监理通知单（质量）

工程名称：兴宾区整区30万千瓦（一期12万千瓦）户用分布式光伏项目

编号：XBGP-DDJL-ZL-0027

事由：关于支架安装完成报验事宜

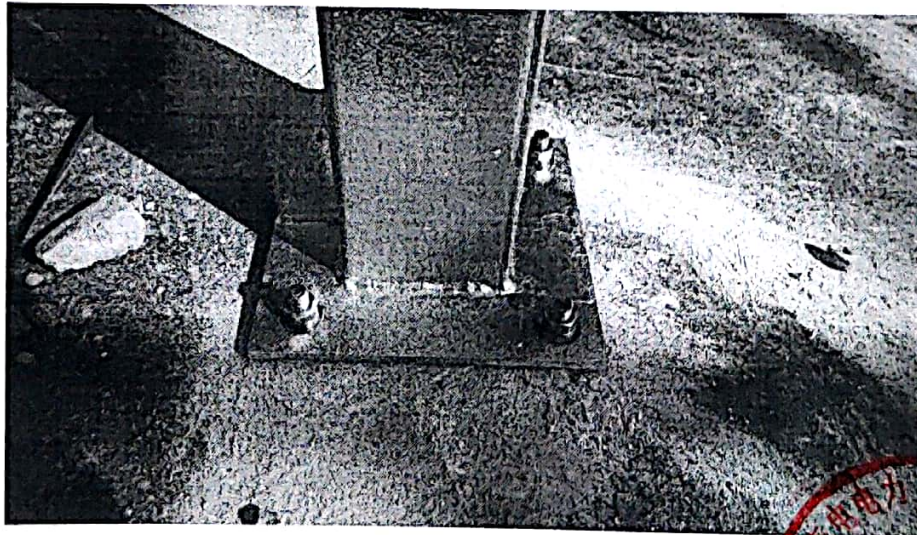
2023年11月21日，经我监理部人员在巡查厢城镇马上村户主（韦贵）对立柱支架安装检查时发现立柱底板下部施工未使用结构胶，未做防水处理。不符合图纸设计要求。

为确保工程质量，避免出现返工现象。针对上述问题，我监理部现要求你单位认真落实整改，做好相关技术交底。待整改经自检合格后报监理部进行验收，并及时报送《监理通知单回复单》进行确认。
